[ID\_VIP: 9474] **PROVINCIA DEL SUD SARDEGNA (comuni di Barumini, Escolca, Gergei, Las Plassas, Villanovafranca, Genoni, Gesturi e Nuragus) – Progetto per la costruzione ed esercizio di un impianto di produzione di energia elettrica da fonte eolica, denominato "LUMINU", costituito da 17 aerogeneratori, ciascuno di potenza nominale pari a 6,6 MW, per una potenza complessiva di 112,2 MW e delle opere di connessione alla RTN - Progetto Definitivo.**

Proponente: GRV Wind Sardegna 6 S.r.l.

1. Parere tecnico istruttorio della SS-PNRR prot. n. 5991 del 19/04/2023 – Conferma;
2. Individuazione "Aree Idonee" ex art. 20, comma 8, del D.Lgs. n. 199 del 2021 – Comunicazione al MASE-VA.

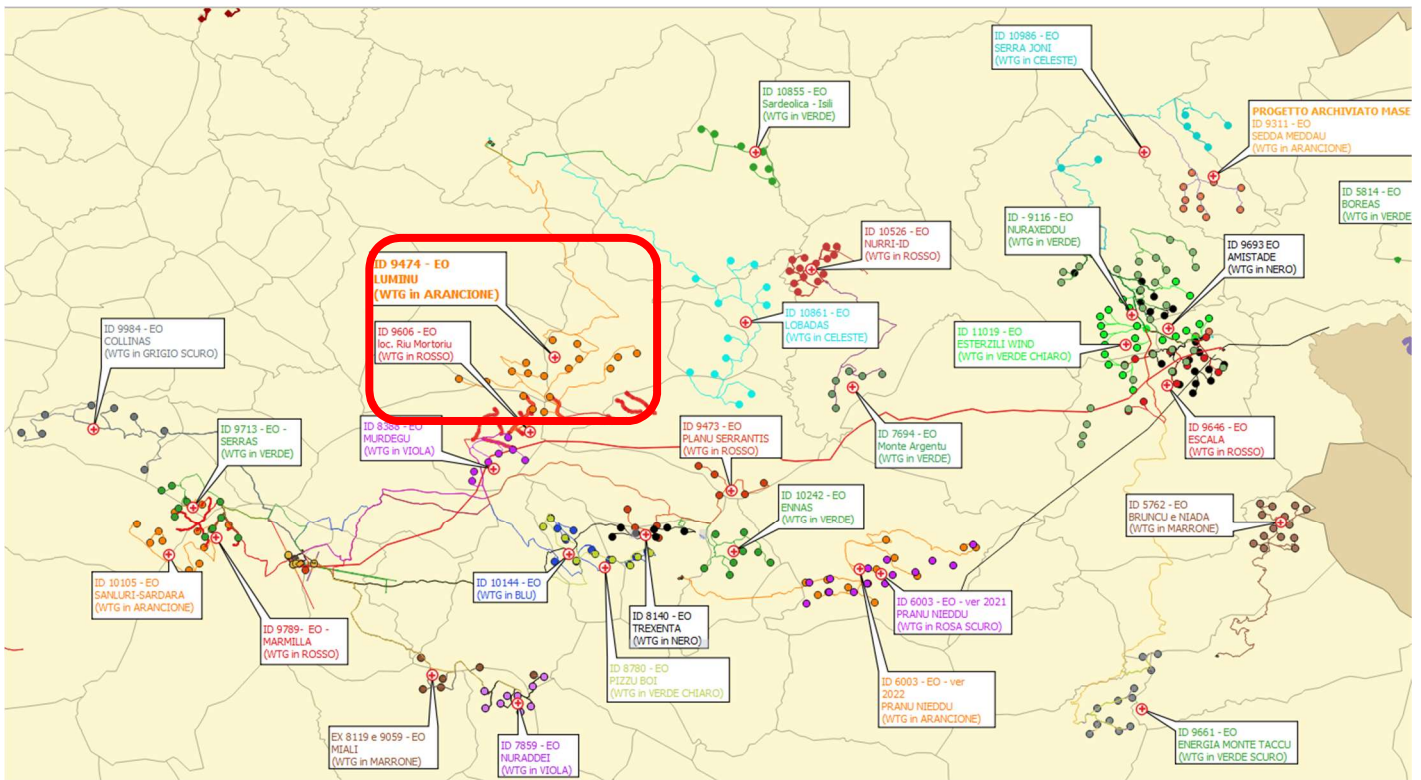
**considerato** che si deve qui ulteriormente osservare che nel frattempo sono ulteriormente aumentati i progetti di impianti FER da fonte eolica in fase di VIA di competenza statale nel medesimo areale, tanto da configurarsi la concreta possibilità che il relativo paesaggio e contesto di giacenza del patrimonio culturale sia sostanzialmente sostituito da uno a specifico carattere industriale, costituito da strutture di altezza pari anche a 200 m (come nel presente caso), risultando per questo sovrastanti a qualsiasi altra struttura naturale o storicamente costituitasi per l'uso del medesimo territorio (come testimoniato dai beni archeologici ed architettonici presenti) e per questo anche oggetto di tutela da parte del Piano paesaggistico regionale:

(elaborazione della Soprintendenza speciale per il PNRR, con evidenziato l'impianto industriale in esame - ID\_VIP 9474, WTG in ARANCIONE entro riquadro ROSSO - e quelli ulteriori FER costituiti da impianti industriali di sola fonte eolica ugualmente in valutazione in sede di VIA di competenza statale, il cui impatto cumulativo – comprensivo anche delle opere di connessione alla RTN, che ricadono nello stesso ambito territoriale del predetto impianto industriale eolico in esame, e di potenziamento di quest'ultima - non avrebbe eguali se tutti realizzati, tanto a dimostrazione di come la pianificazione in materia di impianti FER non sia in alcun modo adeguata a contemperare la molteplice presenza di impianti sul territorio e il relativo carico di saturazione per la tutela anche del patrimonio culturale e il paesaggio quale fattore ambientale di cui all'art. 5, comma 1, lett. c, del D.Lgs. n. 152 del 2006)
